Vorlage Nr.: 2-BV/362/2023
Status: öffentlich
Geschäftsbereich: Bauverwaltung
Datum: 16.02.2023
Verfasser: Dietrich Carmen

Bebauungsplan Nr. 188 "Wohnen am Schleißheimer Kanal"; weiteres Vorgehen

**Optimierung Baufeld WA 5 im Rahmen des Bebauungsplan Nr. 188 „Wohnen
am Schleißheimer Kanal“ der Stadt Garching**

Anlage 1a)

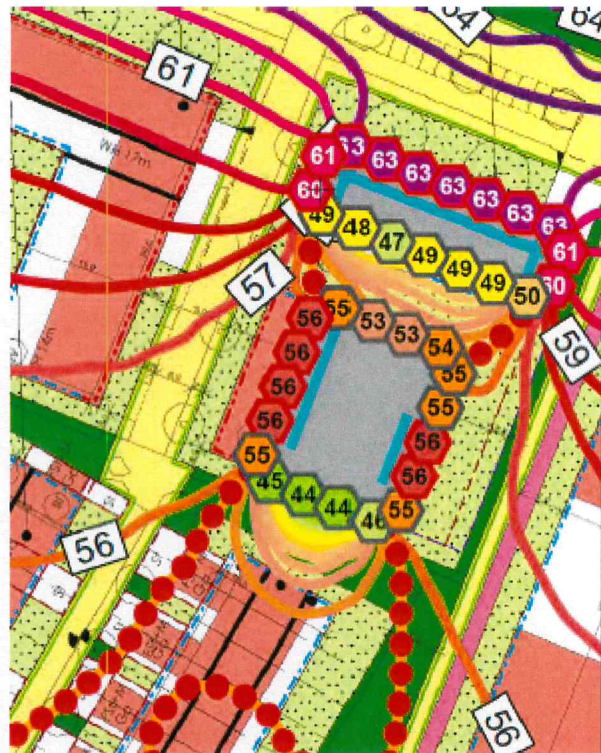
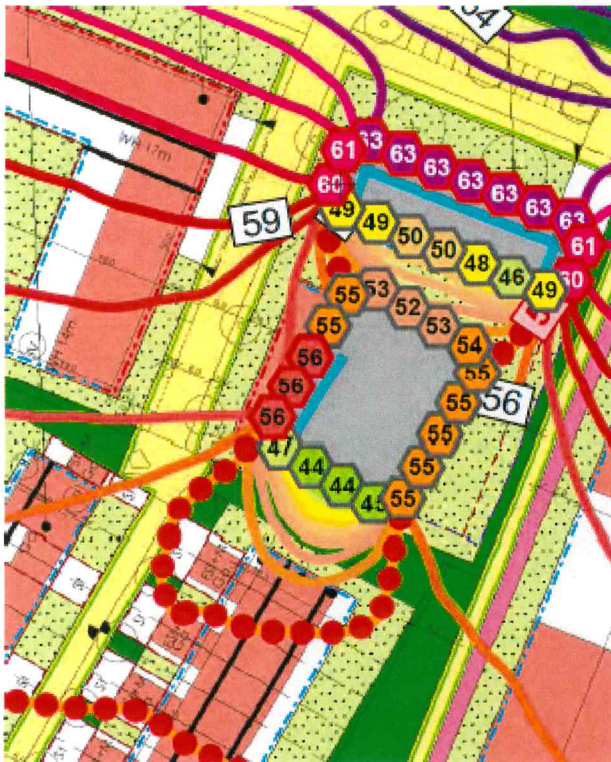
- a) Sowohl in Bezug auf WA 3 als auch in Bezug auf WA 2 wäre es günstig, wenn die Baufläche WA 1 im Verhältnis zu den Nachbarbauflächen etwas nach Norden verschoben werden könnte.
- b) Die Überschreitungen an der Westfassade des südlichen Baukörpers in WA 5 könnten vermieden bzw. bis auf höchstens tolerierbare 1 dB(A) vermindert werden, wenn der südliche Baukörper von WA 5 in die Achse des südlichen Nachbargebäudes in WA 9 gedreht und etwas nach Osten verschoben werden könnte (siehe Abb. 14Tb und unten Abb. links) oder ohne Drehung um ca. 7 m nach Osten verschoben werden könnte (siehe Abb. 14Tc und unten Abb. rechts)

Durch diese Drehung und Verschiebung würde der südliche Baukörper von WA 5 besser in den Schutzbereich, der durch den nördlichen Baukörper hergestellt wird, verschoben. Die Abschirmung durch diesen nördlichen Baukörper könnte auch noch dadurch verbessert werden, dass er ca. 2-3 m in Richtung Westen verlängert und/oder 3 m in Richtung Osten (bis zum Rand der Grünfläche) verlängert werden würde.

WA 5

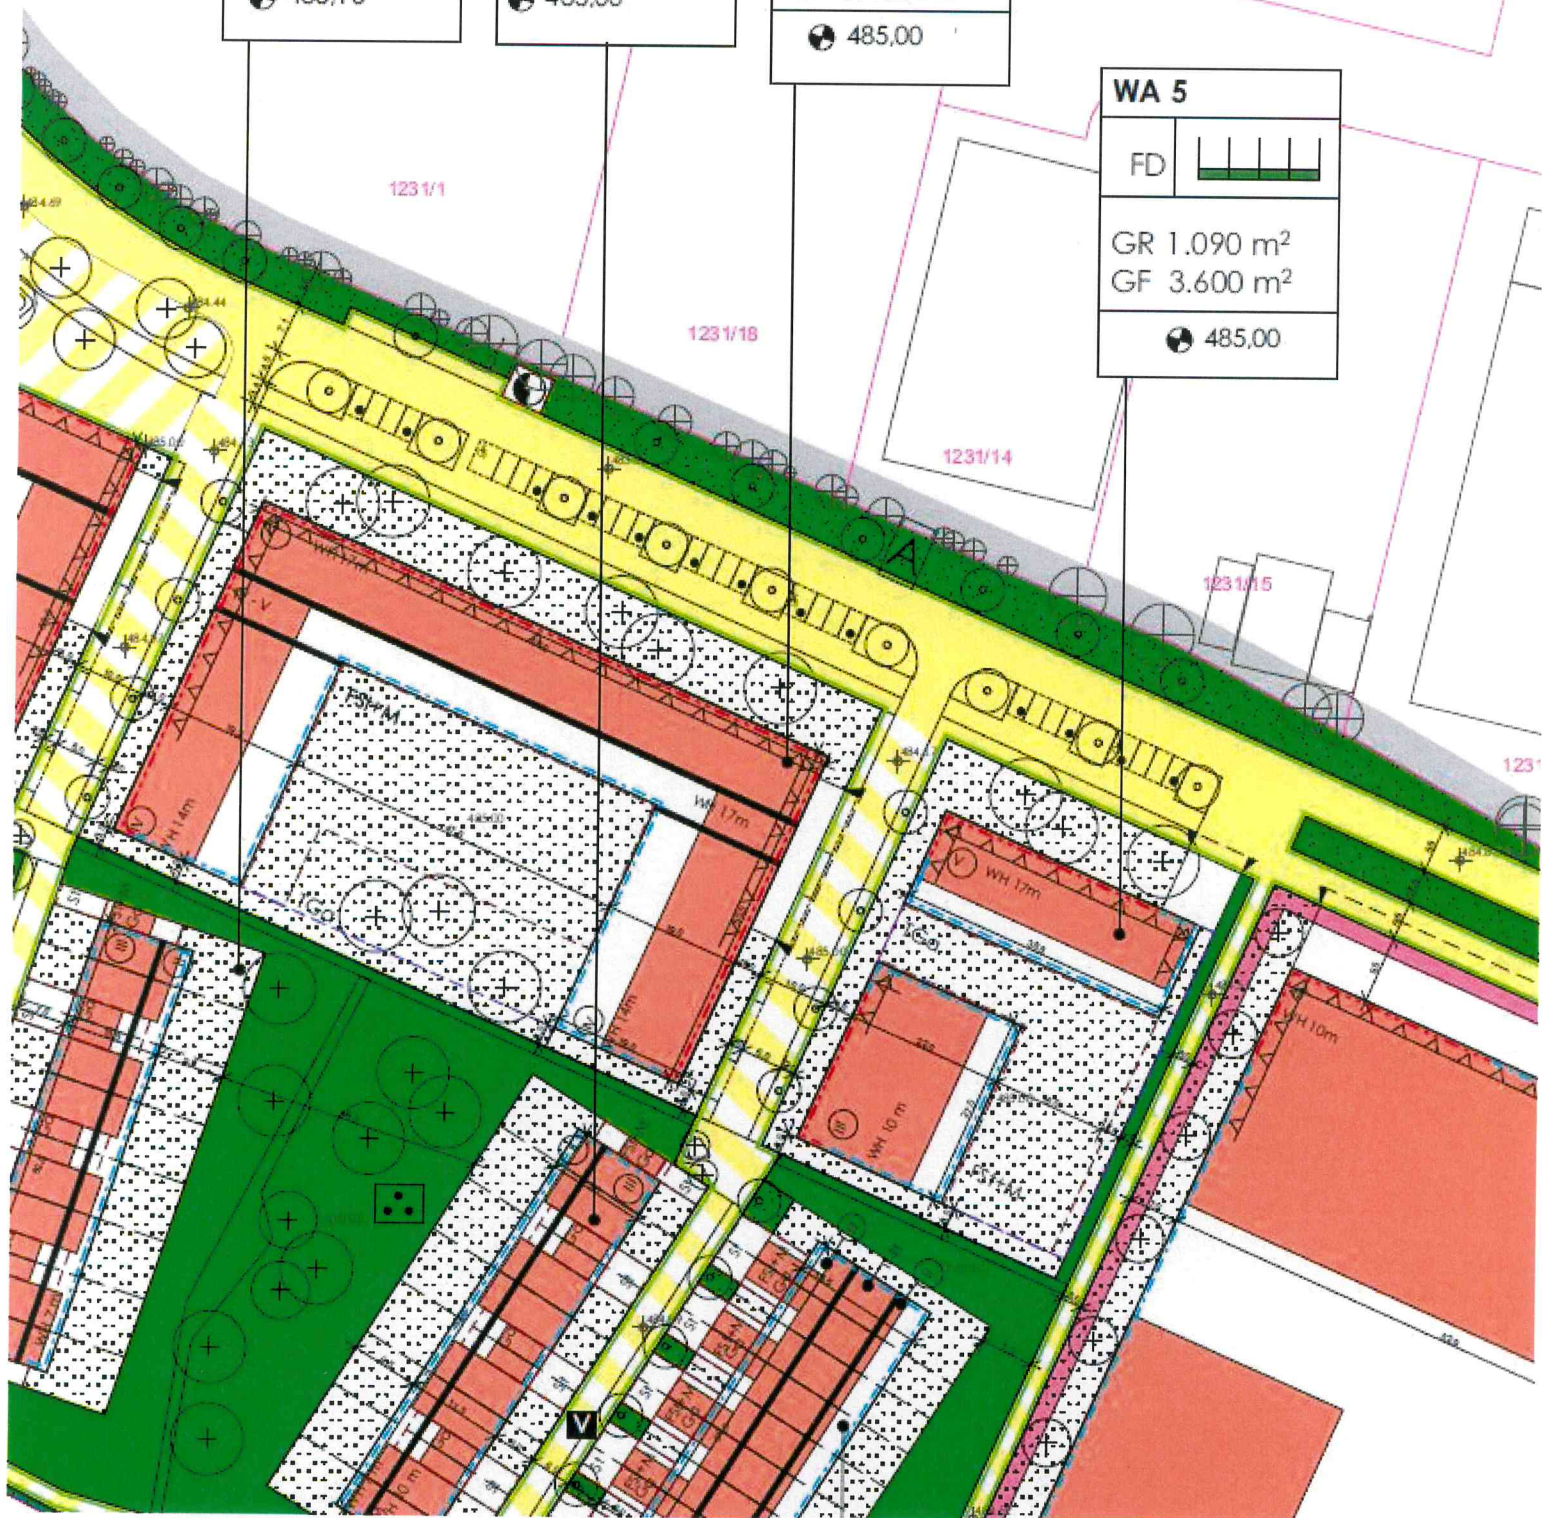
Bei der Überarbeitung des Immissionsschutzgutachtens hat der Gutachter zur Verbesserung der Lärmsituation in seinem Gutachten vom 26.08.2022, Bericht Nr. 6179/B2/stg auf Seite 55 vorgeschlagen, im Bereich WA 5 von der bisherigen Planung abzuweichen, um den Immissionsschutz der Westfassaden zu erhöhen (siehe Anlage 1 a).

Die bisherige Plansituation ist in Anlage 1 b dargestellt, die Planabweichung in Anlage 2. Die Verwaltung hat hierzu eine Stellungnahme des Architekturbüros des Wettbewerbsgewinners eingeholt. Diese liegt als Anlage 3 bei.

Zur Sicherstellung guter Wohnverhältnisse wurde durch Fink+Jocher in Zusammenarbeit mit Steger & Partner sowie Dragomir Stadtplanung GmbH ein Vorschlag entwickelt, der sich in das Gesamtquartier stadträumlich einfügt und hinsichtlich des Schallschutzes optimiert ist. Durch das Verschieben des Baukörpers um das, aus Gründen des Schallschutzes, notwendige Maß nach Osten, sowie die Verlängerung der Baulinie des nördlichen Baukörpers nach Osten können gesunde Wohnverhältnisse für das Baufeld sichergestellt werden.

Durch die Verlängerung der Baulinie des nördlichen Baukörpers wird der Schallschutz des angrenzenden Wohnquartiers sichergestellt und zugleich die Tiefgarageneinfahrt in das Gebäude integriert. Eine Integration der Garageneinfahrt analog zu den anderen nördlichen Baufeldern WA 1-4 und insbesondere entlang der nördlich verlaufenden Hauptstraße des Quartiers ist aus stadträumlicher Sicht zu befürworten.

2. Der Planänderung zur Verbesserung der Lärmsituation wird zugestimmt.
